Riesame dell'Autorizzazione Integrata Ambientale (A.I.A.)

RELAZIONE ISTRUTTORIA finale

C.S.I. di Campobasso – Bojano

Installazione in località "Quagliaglioni" del Comune di SAN POLO MATESE (CB)

Figura 9: planimetria generale di stabilimento con indicazione dei punti di emissioni in atmosfera: assetto “ante operam”

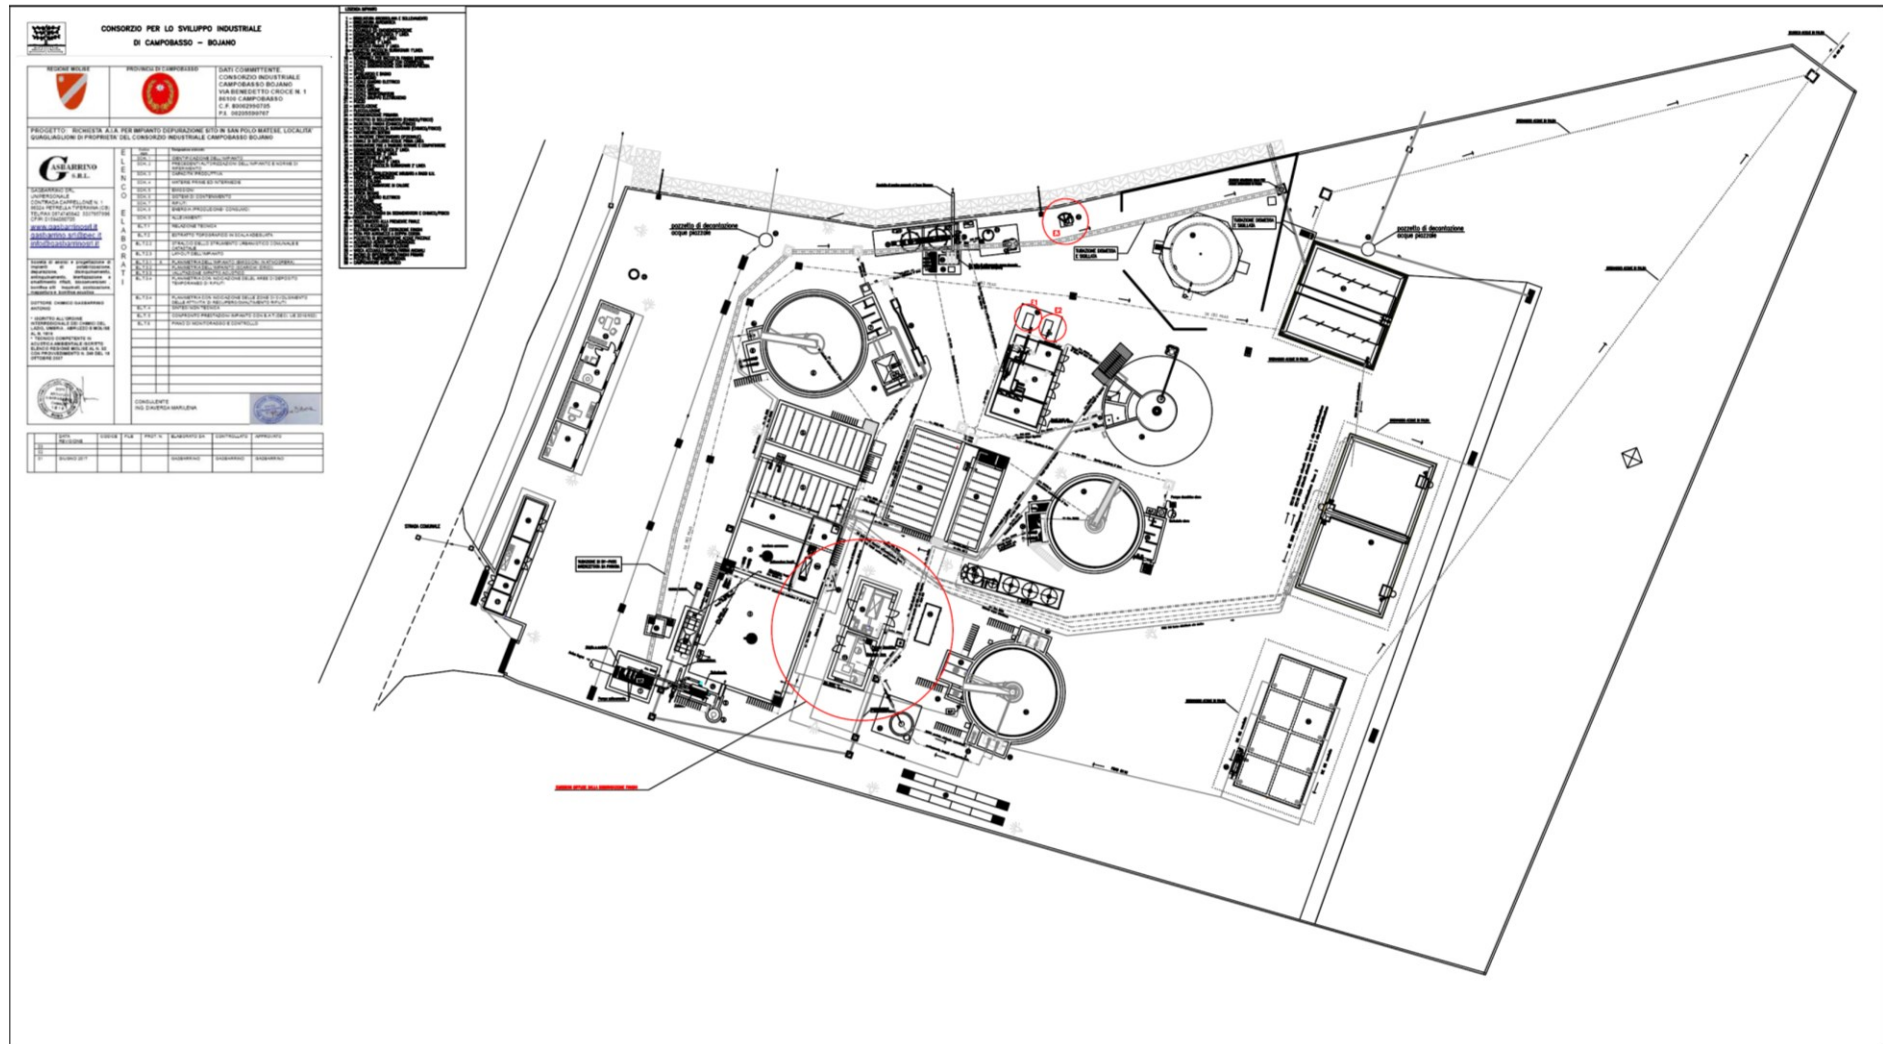
[4.4.3] Conseguentemente, sono dismessi anche i punti di emissione in atmosfera E1, E2 e E3.

Figura 10: planimetria generale di stabilimento con indicazione dei punti di emissioni idrica: assetto “ante operam”

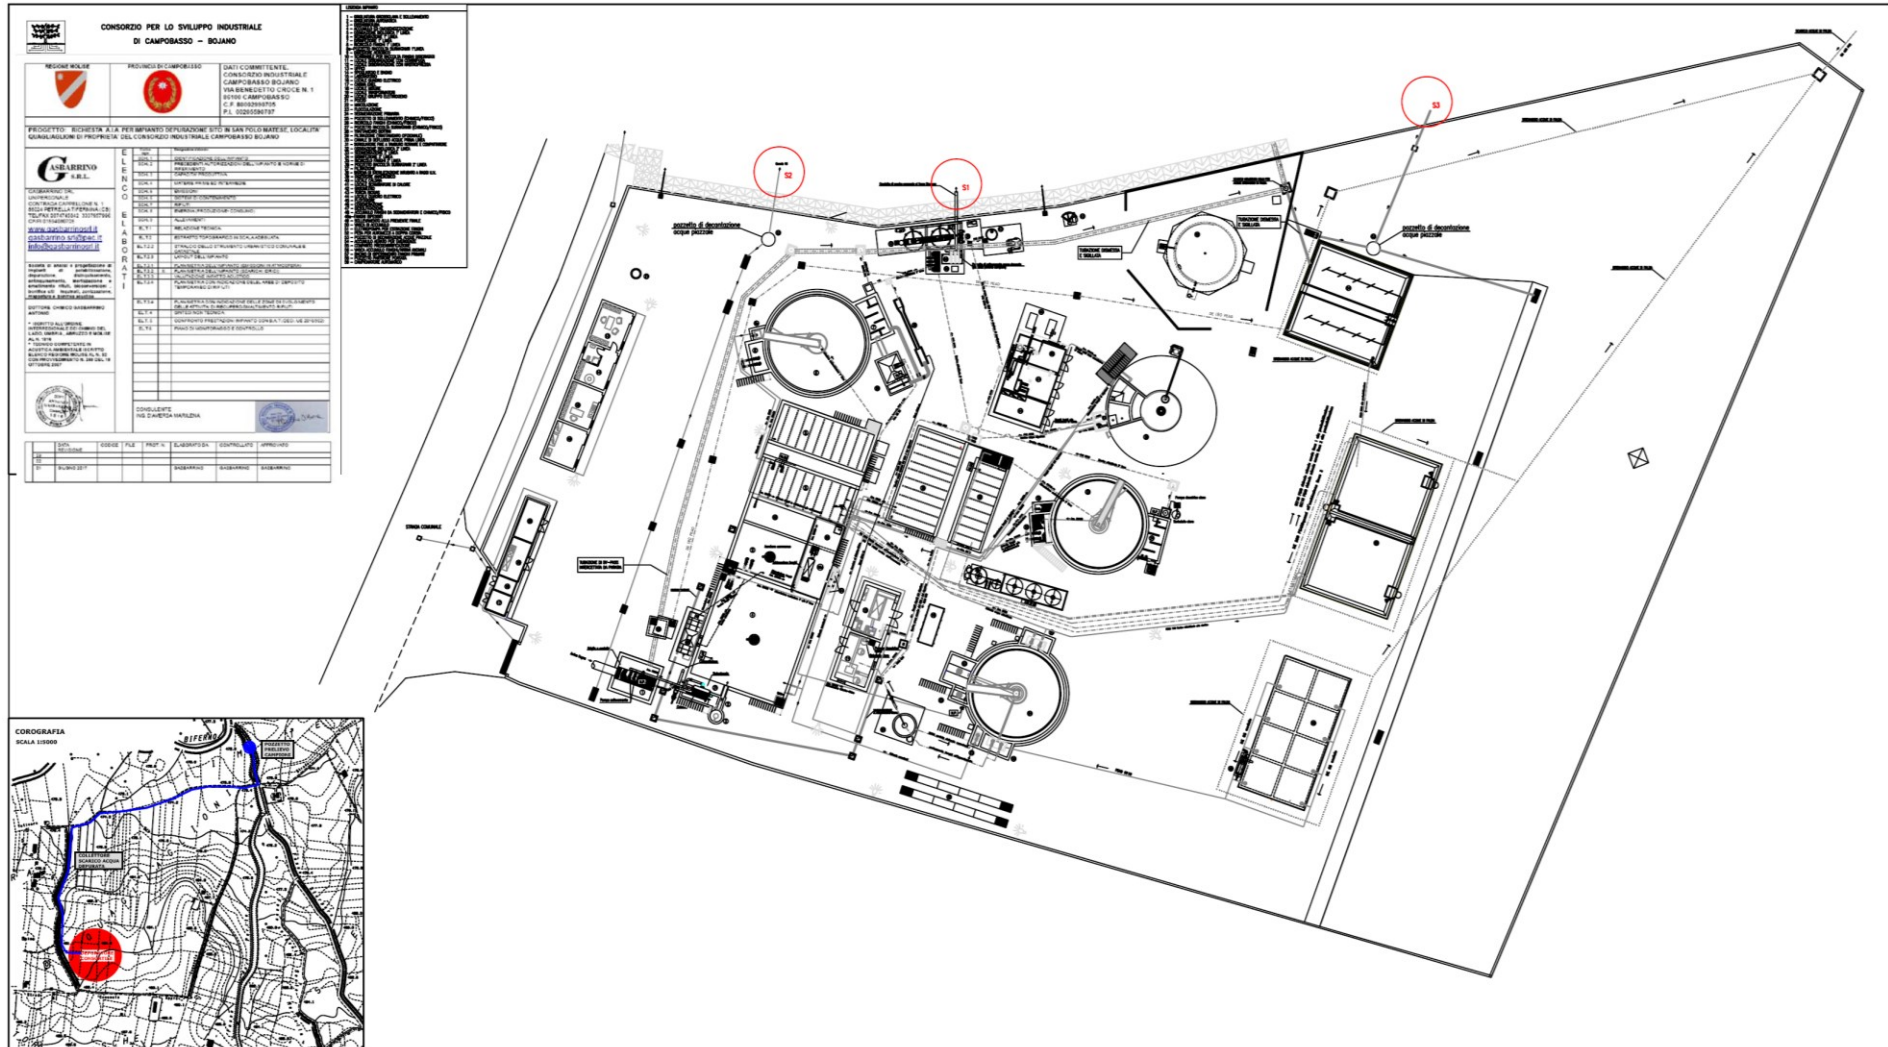
[4.3.1.1] A seguito di interventi di rifunionalizzazione finalizzati a rivalutare gli aspetti prescrittivi riferiti al trattamento delle acque reflue di dilavamento provenienti dai piazzali interni, si propone di censire lo scarico e preventiva chiarificazione in continuo (decantazione, desoleazione) delle acque di seconda pioggia attraverso i punti di emissione

[4.3.1.2] Il ricettore finale dei predetti scarichi, a mezzo dei punti di emissione idrica S2 ed S3, è il corso d'acqua denominato canale "C19", che si immette nel fosso "del Perito", affluente del torrente "Sterparo", affluente attraverso il sistema idrografico del fosso "d'Addario" (codice R14001.088) del fiume "Biferno" (codice R14001).

[4.3.1.4] È fatto divieto al Gestore di scaricare, a mezzo dei punti di emissione idrica S2 ed S3, acque reflue di natura diversa da quella di acque meteoriche di dilavamento ex art. 2, comma 1, lettera e), della "Disciplina Scarichi".
